Objet : BRUXELLES. Place Royale et espaces publics attenants. Demande de permis unique portant sur le réaménagement de la place Royale, la mise en lumière de la place et des espaces publics attenants et sur les travaux d'étanchéité.

En réponse à votre courrier du 18 juin 2018 sous référence, nous vous communiquons l'avis conforme favorable sous réserves rendu par la CRMS en sa séance du 20 juin 2018, concernant l'objet susmentionné.

Plan des zones carrossables

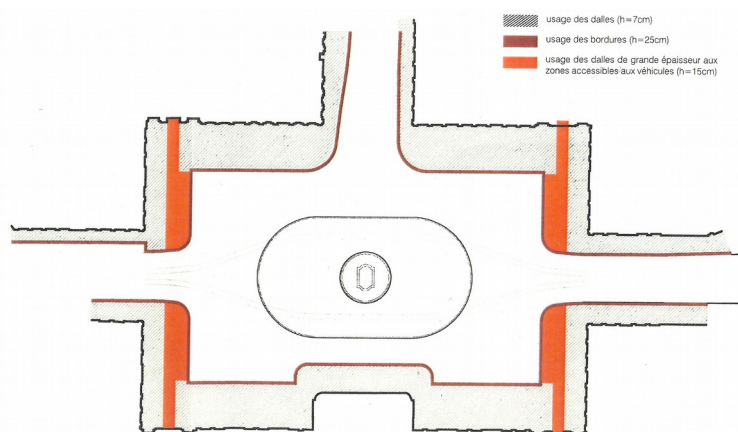
Le projet compte, parmi ses objectifs, celui d'offrir plus de place aux piétons par un élargissement important des trottoirs. Cet objectif est tout à fait louable mais, tel que défini, la CRMS constate que l'option suppose un certain nombre de conséquences regrettables au plan patrimonial :

- la nécessité de compléter de 50% les revêtements de pierre bleue existants ;
- la perte de la lisibilité des accès historiques vers les quatre portiques et, dès lors, du tracé ancien est-ouest de la rue de Namur / rue Montagne de la Cour qui préexistait à la réalisation de la place ;
- l'augmentation de l'emprise des zones carrossables au niveau des trottoirs ;
- l'éloignement des luminaires historiques des façades néoclassiques ;

* **délimiter plus adéquatement les « trottoirs carrossables »**. Les zones carrossables seraient différenciées du reste des trottoirs (dalles de 7 cm sur plein bain de mortier) par l'usage d'un revêtement plus épais (15 cm sur support en béton armé). Afin de minimiser les risques de tassements différentiels, la CRMS recommande de restreindre l'étendue des lignes de transition; par exemple en assurant le changement de revêtement au niveau des angles des bâtiments (Place - rue de la Régence) et au niveau de l'angle droit des trottoirs (vers les façades est et ouest). Une autre option serait d'assurer la transition au niveau des dalles podotactiles moyennant l'usage d'un joint adéquat.
